**Mémoire de réponse à la demande de compléments sur
le dossier d'autorisation environnementale
TG GRISET**

Ce mémoire présente les réponses au relevé des insuffisances au courrier de la DREAL référencé IC/0130/21-YY N°S3IC : 51_1674, aux recommandations formulées par la MRAe dans son avis délibéré n° 2021-5133 adopté lors de la séance du 9 mars 2021 et au courrier des Services d'Incendie et de Secours de l'Oise référencé CC.2021-39 SE 684 I 0037.

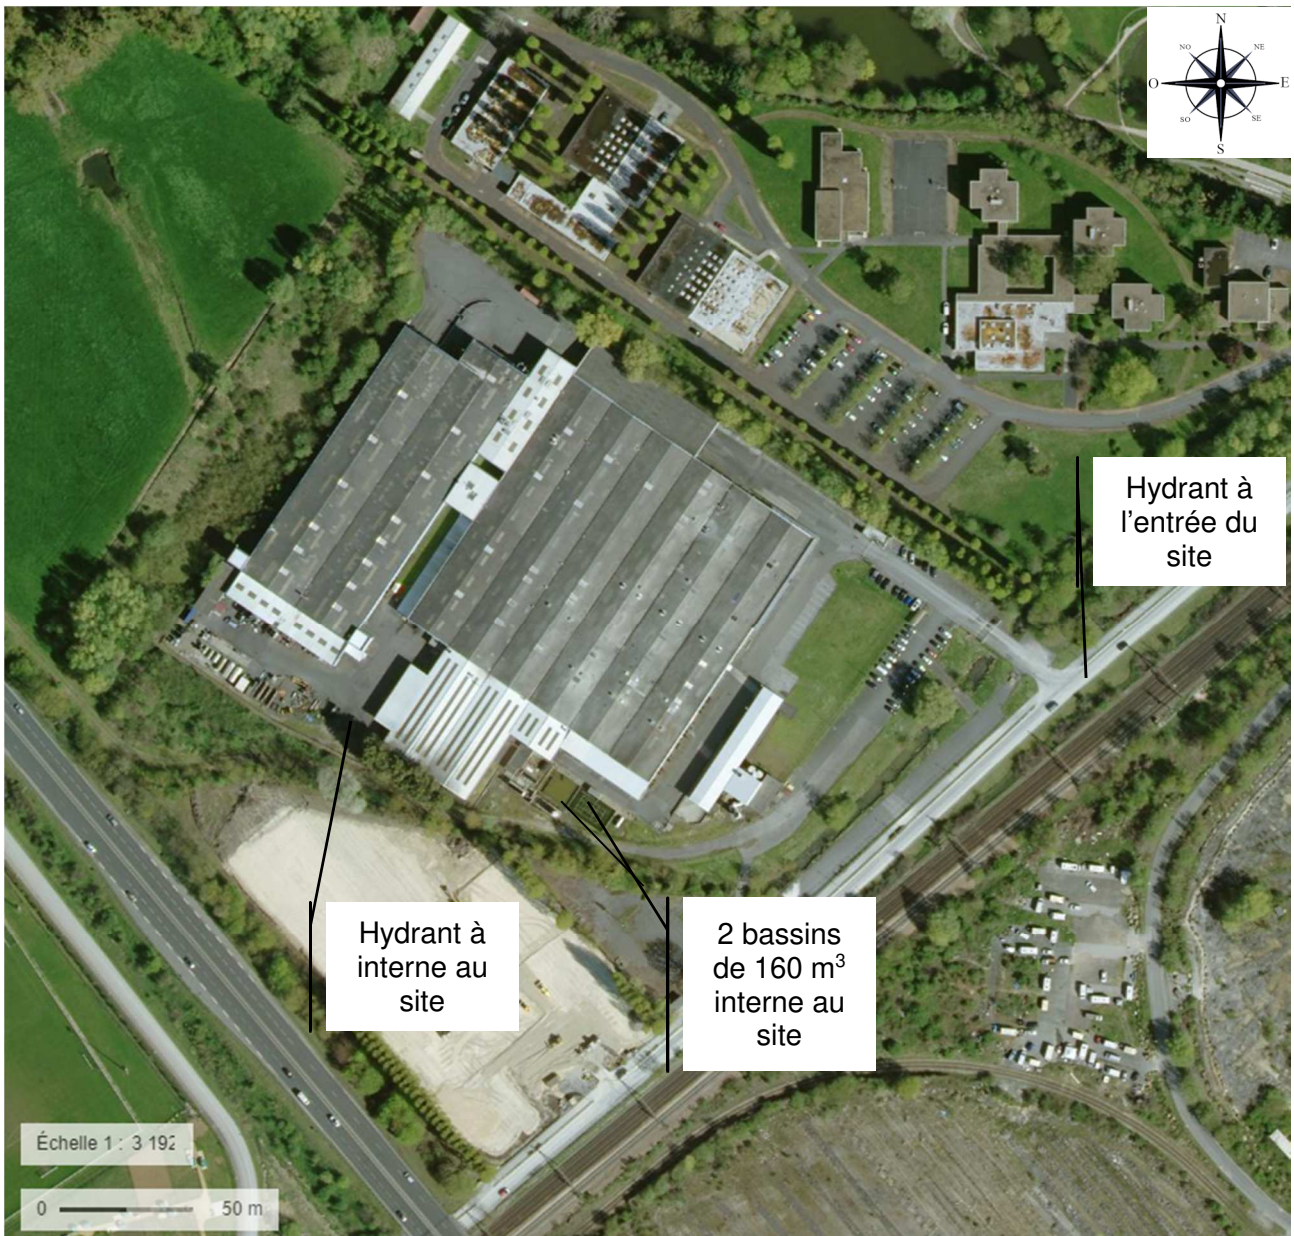
Le pétitionnaire indique que le besoin en eau d'incendie est assuré par deux réserves incendie de 160 m³, un poteau incendie privé de 60 m³/h et un poteau incendie public de 60 m³/h. Toutefois, sur la photographie indiquée à la page 47 de l'étude de danger, un bassin de 160 m³ est utilisé comme réserve incendie et non deux réserves d'eau de 160 m³. Le pétitionnaire devra lever toute équivoque et, préciser le cas échéant le volume de chaque réserve d'eau.

TG GRISET confirme la disposition de deux réserves incendie de 160 m³.

La photographie indiquée en page 47 est reprise en page suivante après correction.
